MINISTERO DELL'AMBIENTE E DELLA TUTELA DEL TERRITORIO E DEL MARE

**COMMISSIONE TECNICA DI VERIFICA DELL' IMPATTO
AMBIENTALE - VIA E VAS**

Parere n. 2782 del 06/07/2018

Progetto: ID VIP 3084	Istruttoria VIA Impianto pilota geotermico denominato "Lucignano" nel Comune di Radicondoli (Si) Riavvio procedimento di VIA
Proponente:	Lucignano Pilot Project S.r.l.

Figura 7:
Ubicazione stazioni rete microsismica locale.

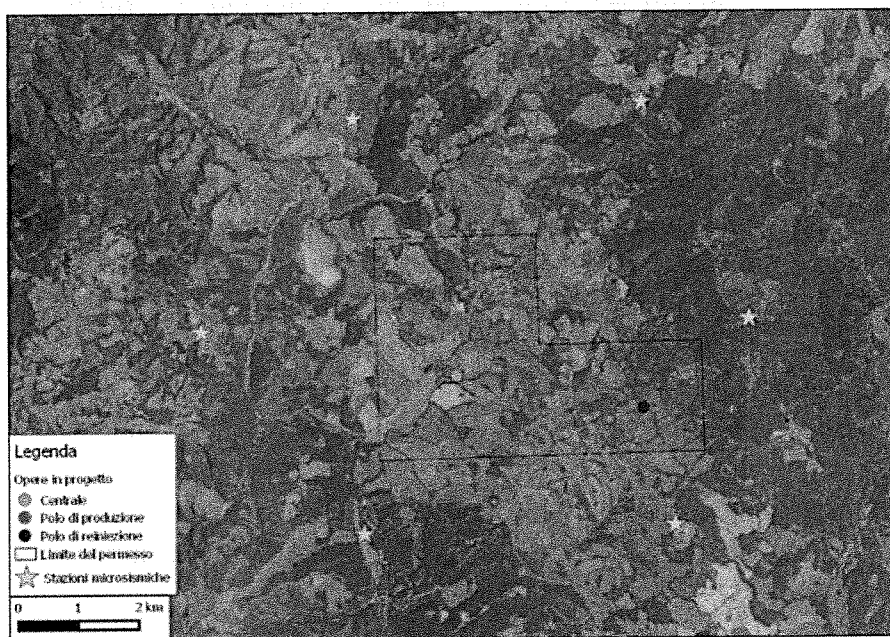
- Non fa nessun accenno all'integrazione della rete locale con la rete microsismica nazionale.

CONSIDERATO E VALUTATO quanto presentato dal proponente in merito alla rete di monitoraggio microsismico si ritiene che:
